AYUNTAMIENTO DE
PEDREZUELA

EXPEDIENTE:2.022/268	PARCELA:	REG. ENTRADA Nº:	FECHA: 2022_05_03
SOLICITANTE:	CORPORACIÓN MUNICIPAL		TELF:
SITUACIÓN:	VARIANTE A-1.		
ASUNTO:	INFORME SOLICITUD ACONDICIONAMIENTO VARIANTE A-1. GLORIETA.

INFORME TÉCNICO

Por todo, el fin último del proyecto "ACONDICIONAMIENTO URBANO DE LA AUTOVÍA A-1a. CONSTRUCCIÓN DE BULEVAR CENTRAL Y REORDENACIÓN DE ACCESOS. TRAVESÍA EL MOLAR - PEDREZUELA" es definir y valorar las actuaciones necesarias para el acondicionamiento urbano de la travesía.

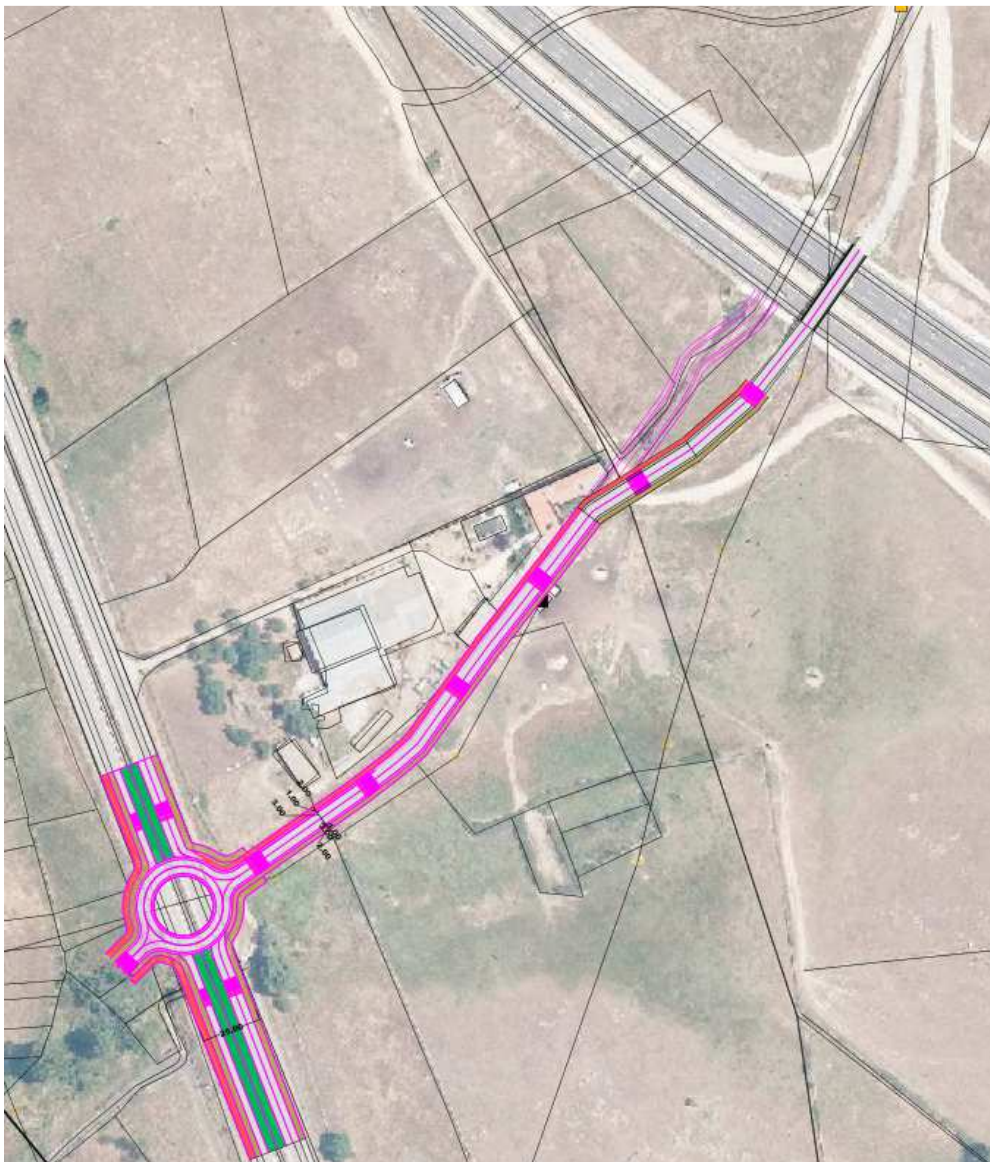
Inicialmente por no estar aprobado ni siquiera el avance nos e tiene en cuenta la necesidad de ejecutar una glorieta que conecte la zona actual dónde se ubica el colegio Santa Ana y la futura zona industrial de acuerdo al siguiente plano que adjuntan los redactores del PGOU.
